# フィールド サービス ニュース

FAN-018

## FA-200 主脚ホイールベアリング装着方法について

FIG. 1 BEARING AND SEAL ASSEMBLY

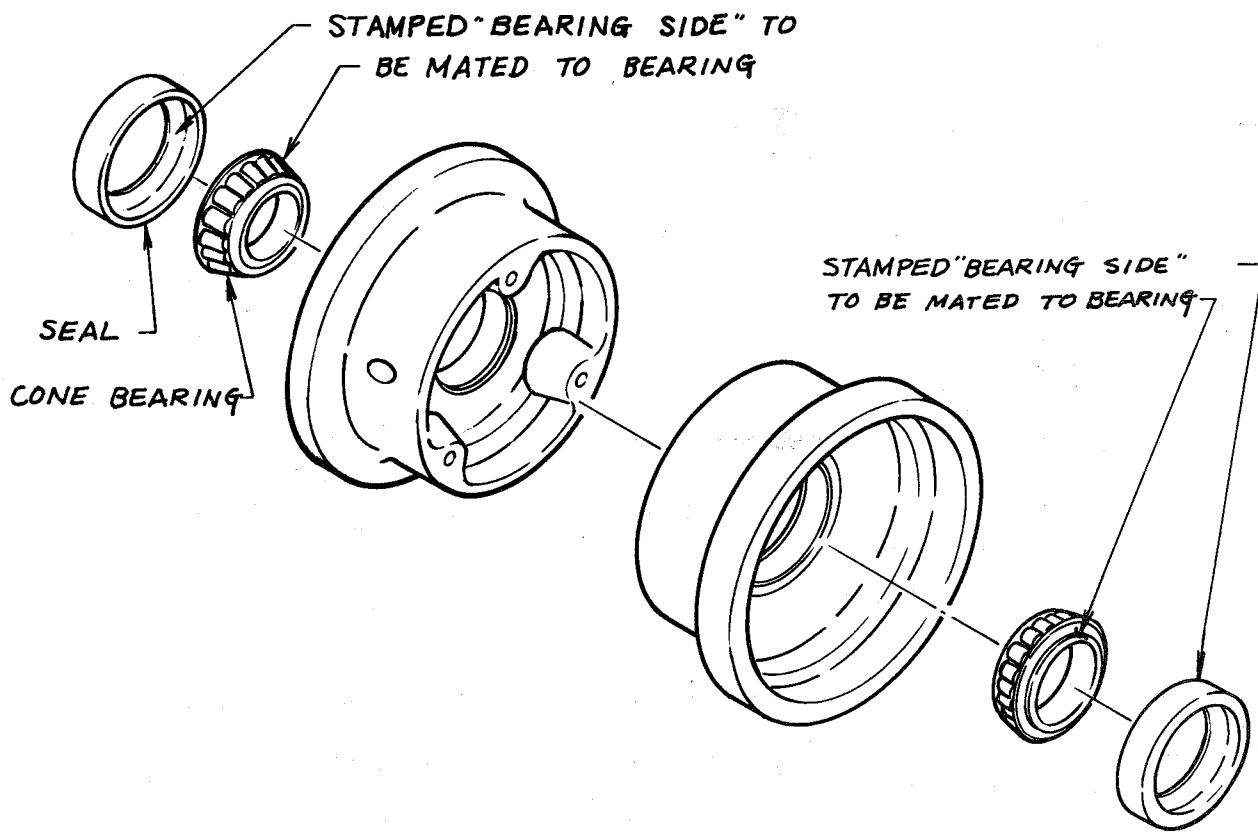
主脚ベアリング (P/N 13889) にグリース給油時あるいはタイヤ交換時にベアリングを取りはずし、再組み立てするとき、シール (P/N 9524218) の装着方法を逆方向に組みつける可能性があります。

シールを逆方向に組みつけると、ベアリングのリテナーとシールの金属面が直接接触回転し、短時間のうちにシールの変形及びベアリングの破損を生じアクシデントを誘発致します。

従つてベアリングとシールの組み合わせはつぎの点に留意し実施して下さい。

1. シールの "BEARING SIDE" と刻印されている面とベアリング面が必ず組み合うよう取り付けること。
